ILMAILUHALLITUKSEN TIEDOTUKSIA
INFORMATION FROM THE NATIONAL BOARD OF AVIATION**MUUTOSMÄÄRÄYS**
AIRWORTHINESS
DIRECTIVE

M 565/74

565. M-määräys No. 565 /74: Rallye. Siivekeasennuksen tarkastaminen.

Koskee: Kaikkia Rallye tyyppisiä lentokoneita.

Sarana takaa katsottuna.

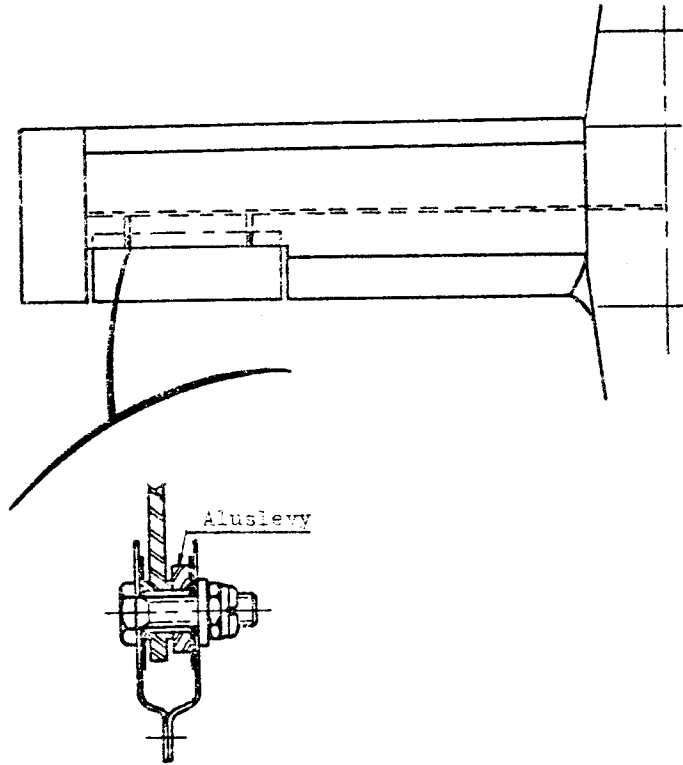
Toimenpiteet: Tarkasta, että siivekesaranoissa laakerin akselilla oleva paksu aluslevy, jonka tarkoituksena on säilyttää riittävä välyys siivekkeiden ja laskusiivekkeiden päiden välillä, on asennettu oheisen kuvan mukaisesti siivekesaranan siipeen kiinnitetyn puoliskon sisäpuolelle.

Tarkasta siivekeasennuksen, saranoiden ja aluslevyn kunto. Mikäli niissä esiintyy vauriota korjaa tai uusi vaurioituneet osat.

Mikäli aluslevy on ulkopuolella irrota siiveke ja asenna takaisin siten, että aluslevyt tulevat sisäpuolelle.
